Überwachungsbericht Nr.43 vom 16.06.2019

Prüf Nr. : **D1213**

Bauvorhaben : **Station Konstablerwache
Brandschutztechnische Nachrüstung**

Bauteil : **Geänderte Unterkonstruktion für 3 Wegweiser neben dem Obststand:
Überbrückungskonstruktionen wegen vorhandener Kabelkanal**

ANLAGE
zum ÜB 43

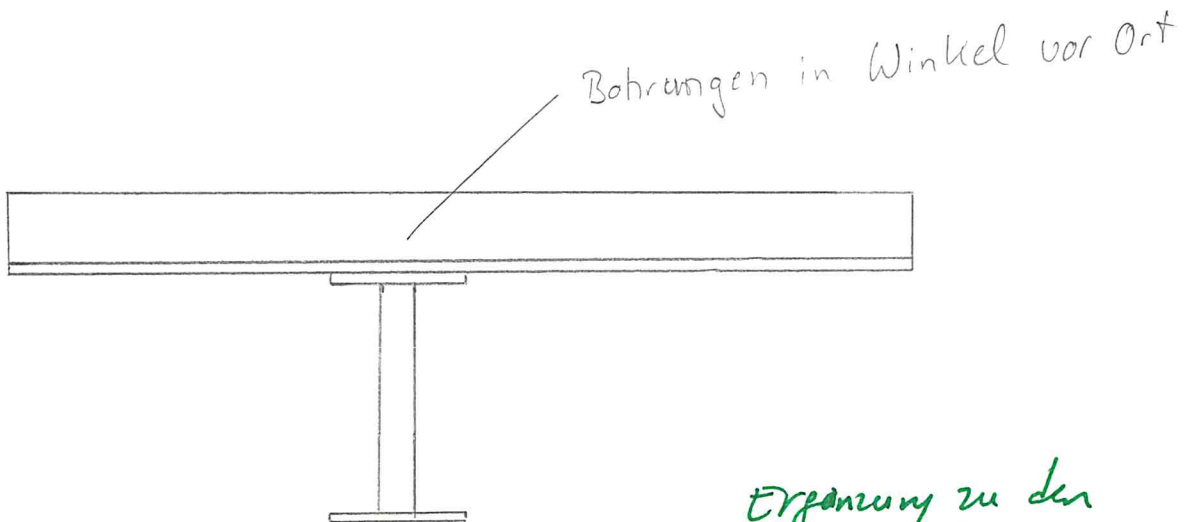
Die hier behandelten Konstruktionen werden 2x3 = 6fach ausgeführt und sind zur Überbrückung von einem Kabelkanal in der Nähe des Obststandes in der Ebene B, Treppenabgang aus Richtung Zeil, notwendig.

Ausführung erfolgte -abweichend von den oben angeführten statischen Berechnungen- gemäß den Skizzen in der Anlage zu diesem Überwachungsbericht.

Die Ausreichende Standsicherheit ist nach meiner prüfseitigen Überprüfung gegeben, so dass hier auf die Vorlage von weiteren Unterlagen verzichtet werden kann.
